OM1-CA182-R01 大間原子力発電所 敷地ごとに震源を特定して策定する地震動のうち内陸地殻内地震について(コメント回答 その3)
(F-14 断層, 及び奥尻3連動による地震の地震動評価)
OM1-CA182-R00(2022.12.8 ヒアリング資料)からの主な変更箇所について

正誤表

地震動解析の入カミスにかかわる評価結果の誤りの修正内容

断層モデルを用いた手法による地震動評価結果 【① 基本ケース 速度時刻歴波形】

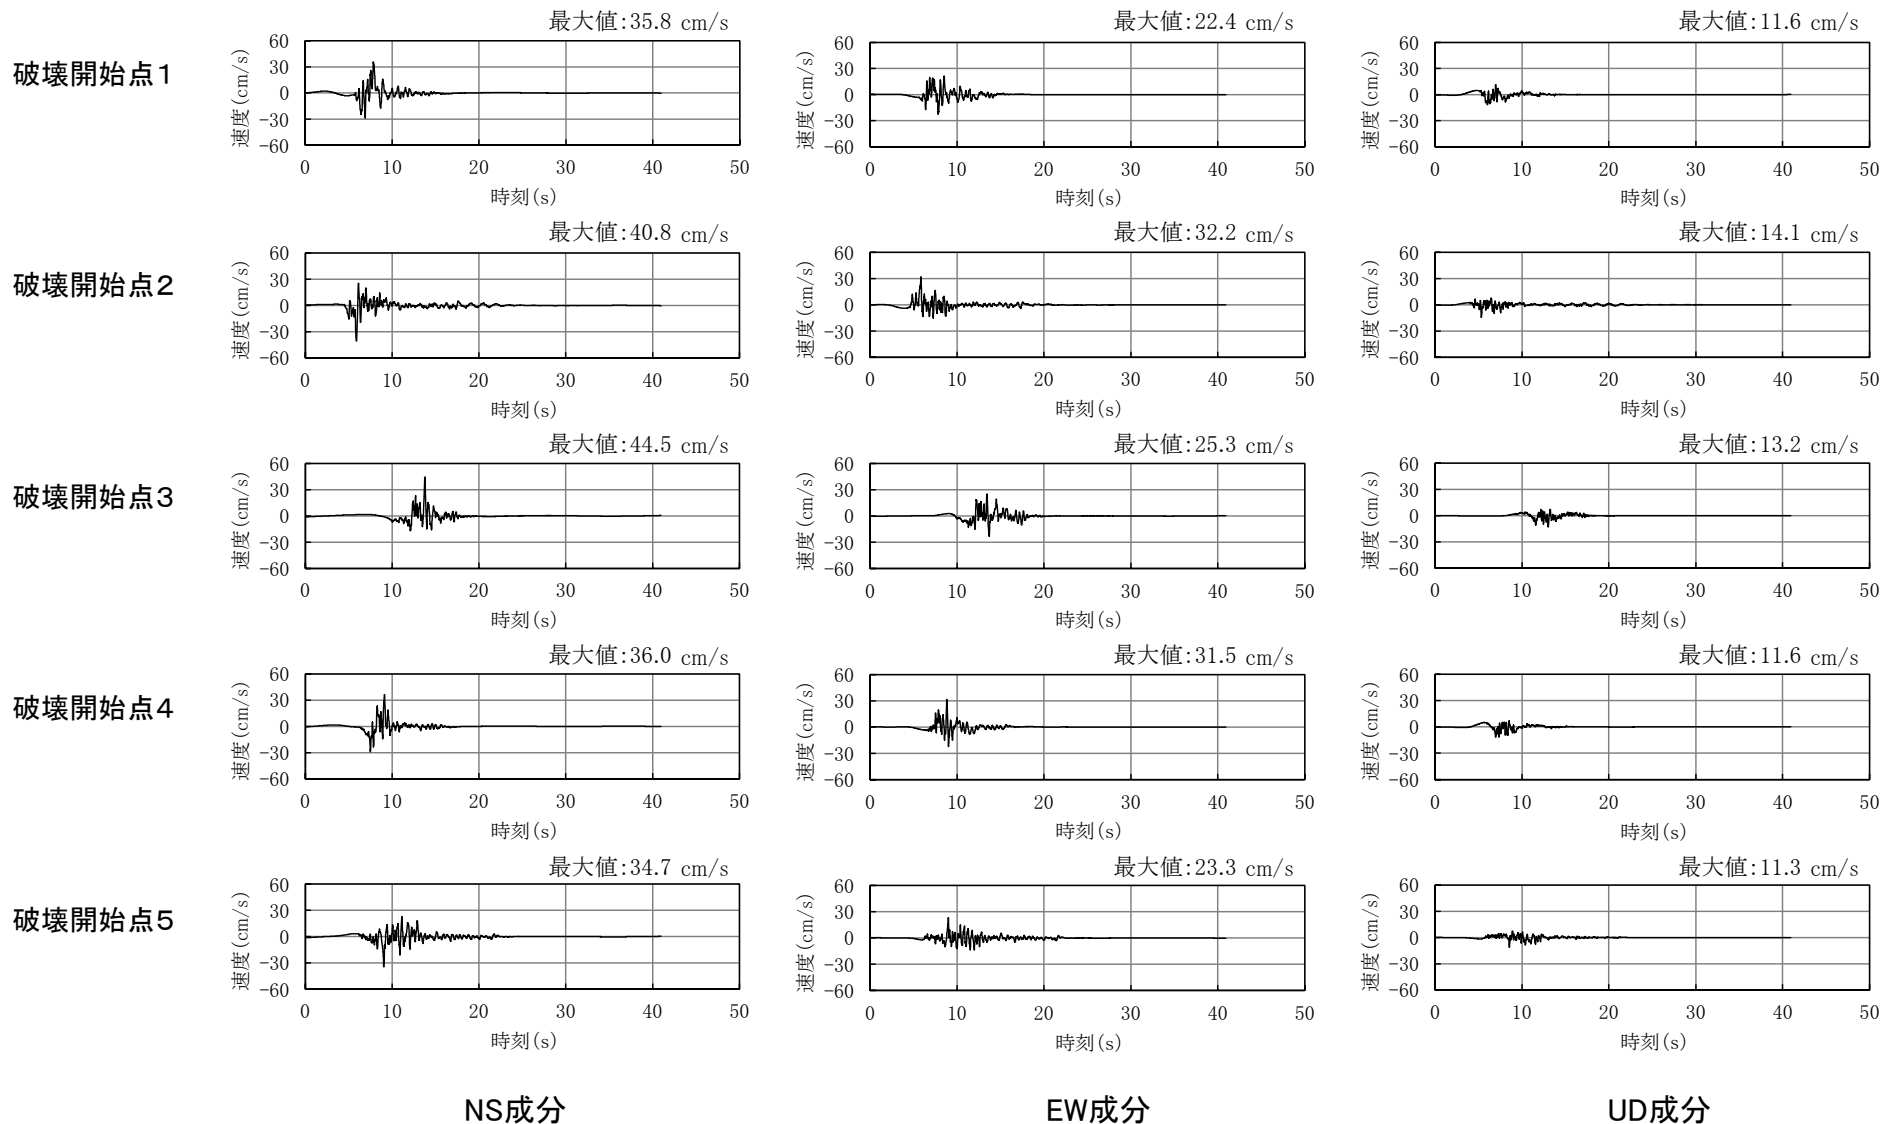
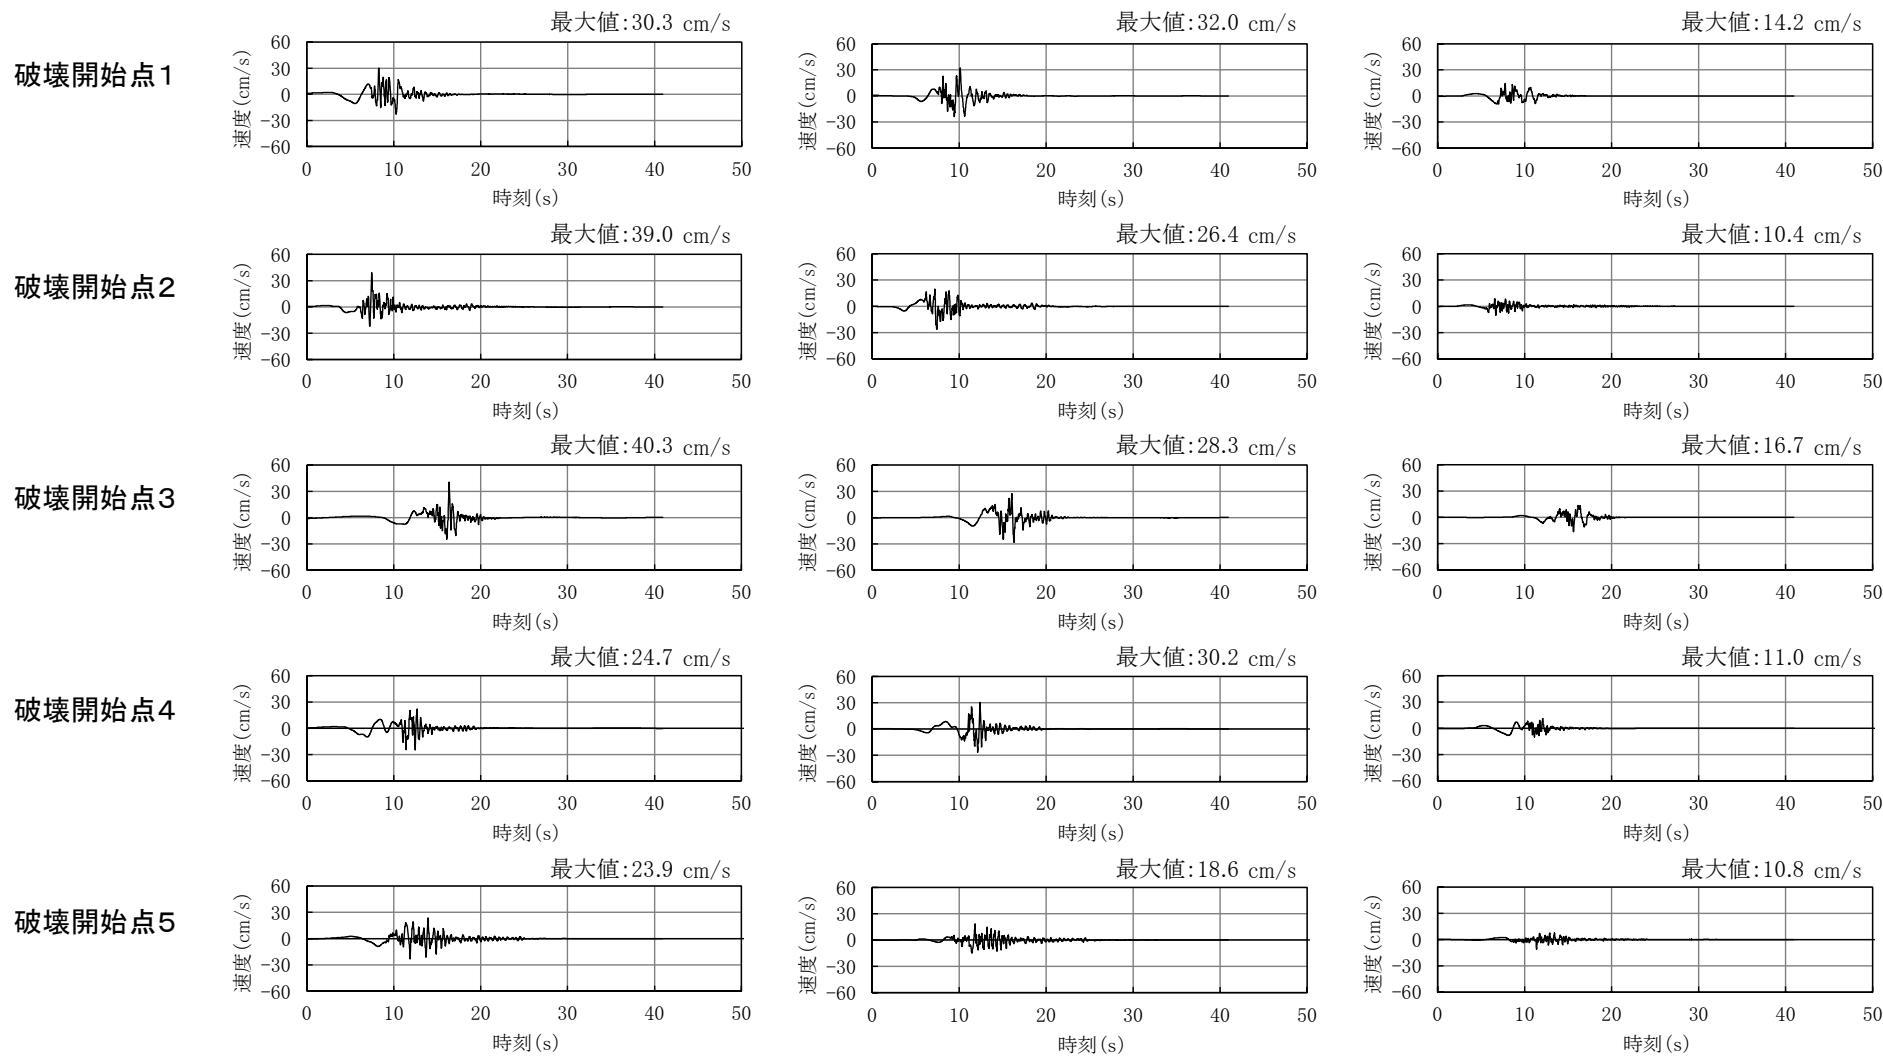
③ F-14断層による地震の地震動評価結果の誤り

断層モデルを用いた手法による地震動評価結果 【② 断層位置の不確かさケース 応答スペクトル】

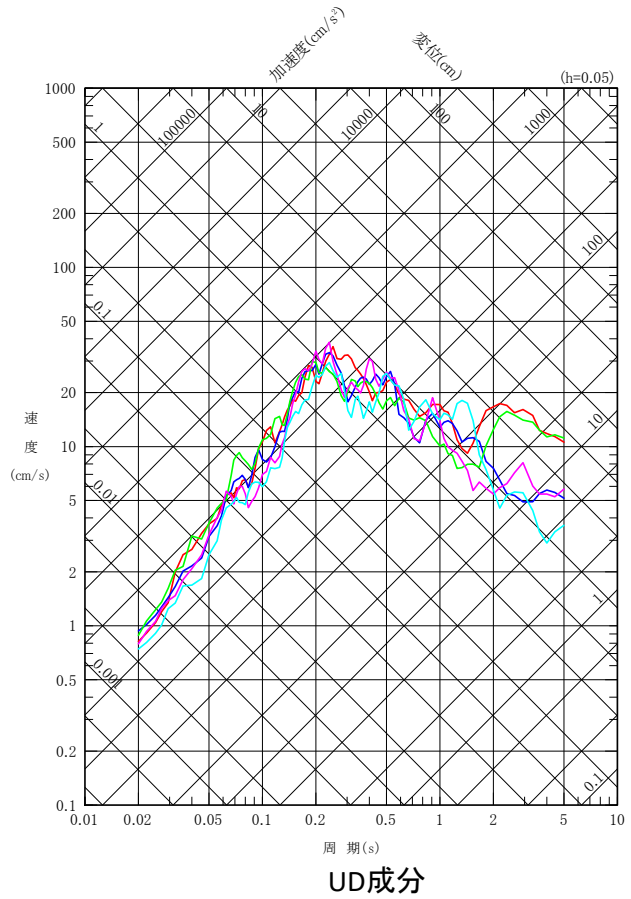
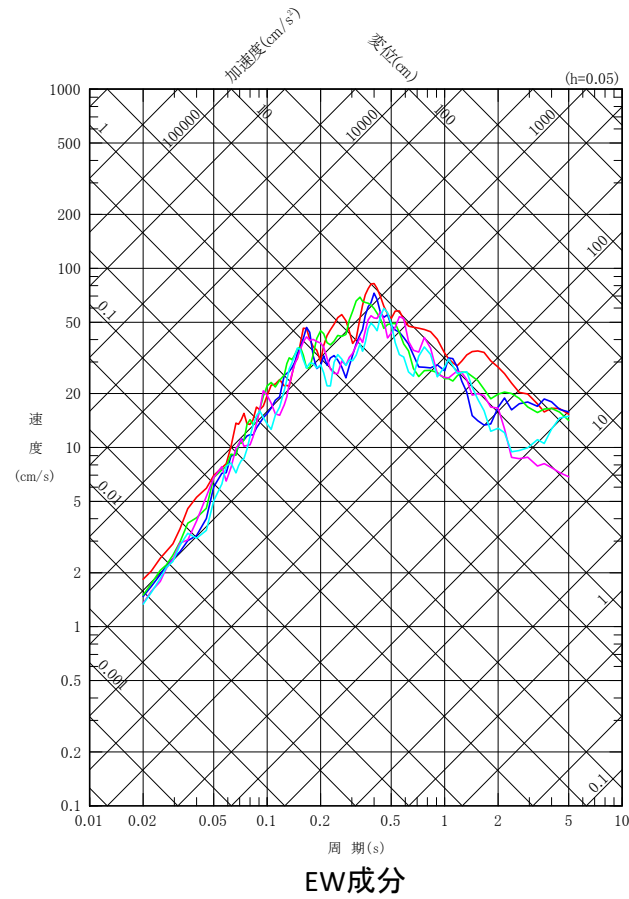
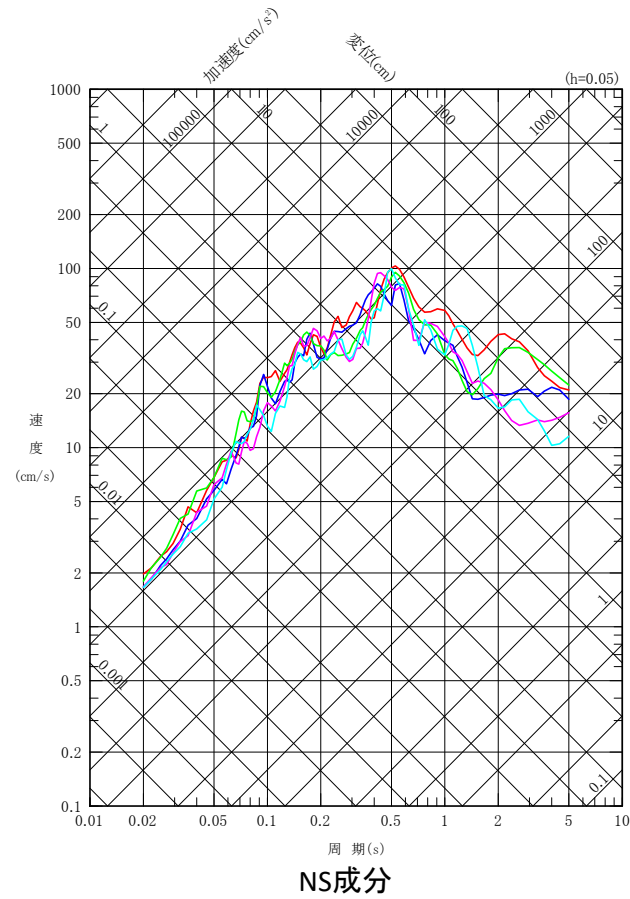
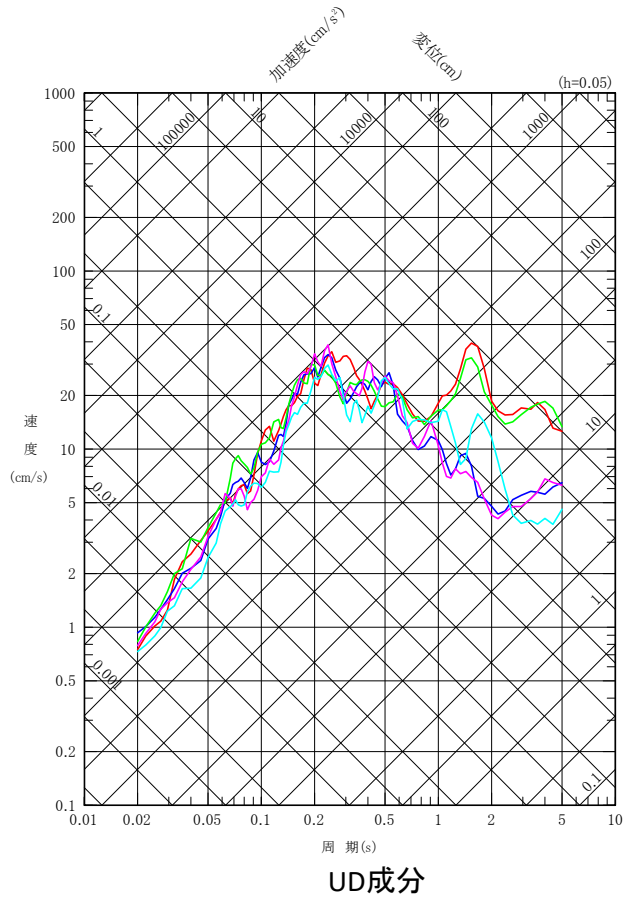
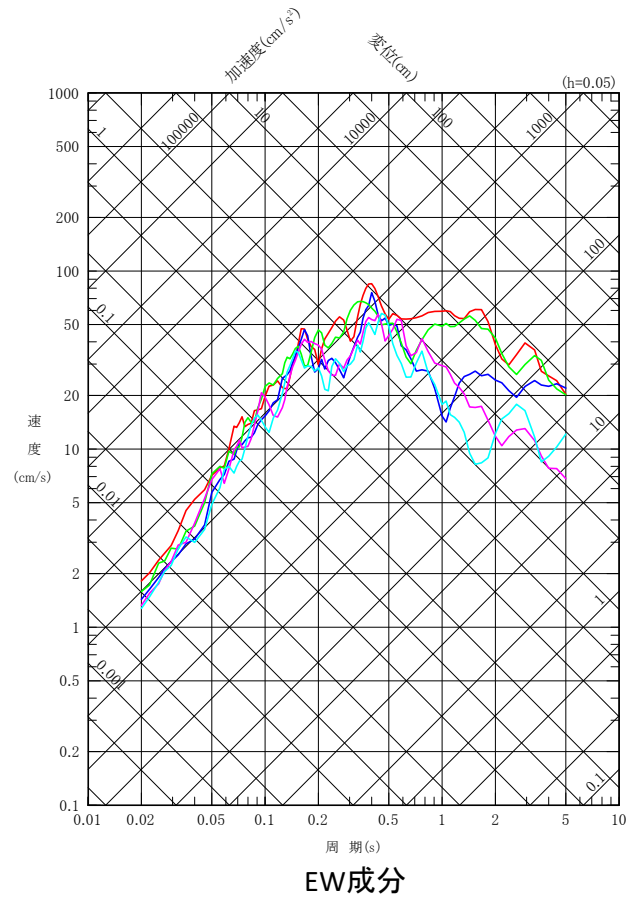
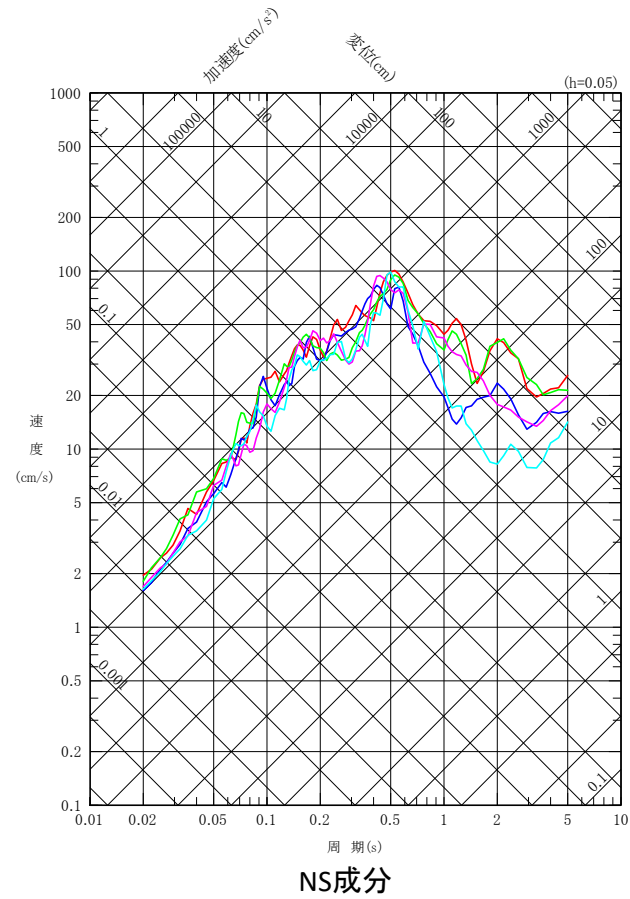
3.2	P.28	P.32, P.34	変更	断層位置の不確かさケース	断層位置の不確かさケース設定の考え方及び背景領域の位置を以下のとおり変更し, 断層位置の不確かさケースを4ケースから1ケースに変更した。(以下「断層位置の不確かさケースの変更」という。) ○2023.8.3 ヒアリング資料 (考え方) 地質調査に基づく地表の断層長さが約 3.4km と短く, 長さ(走向)方向の断層位置(背景領域)の設定に関しては自由度があること, 及び断層面が敷地に近く, 震源の拡がりを無視できないことから, 断層位置(背景領域)の不確かさを考慮する。断層位置(背景領域)は, 基本ケースに対して断層位置(背景領域)の違いが最も大きくなるように, 背景領域の西端が敷地に最も近づく位置として, 背景領域の西端が基本ケースのアスペリティ西端と一致するよう配置する。 (検討ケース) 背景領域の西端を敷地に最も近づけた配置の1ケース。 ●2022.12.8 ヒアリング資料 (考え方) 地質調査に基づく地表の断層長さが約 3.4km と短く, 長さ(走向)方向の断層位置の設定に関しては自由度があることから, 敷地に及ぼす影響が大きくなる配置として複数の断層位置を考慮する。 (検討ケース) 断層位置の不確かさケースは以下に示す4ケース。

④ F-14断層による地震の地震動評価結果の誤り
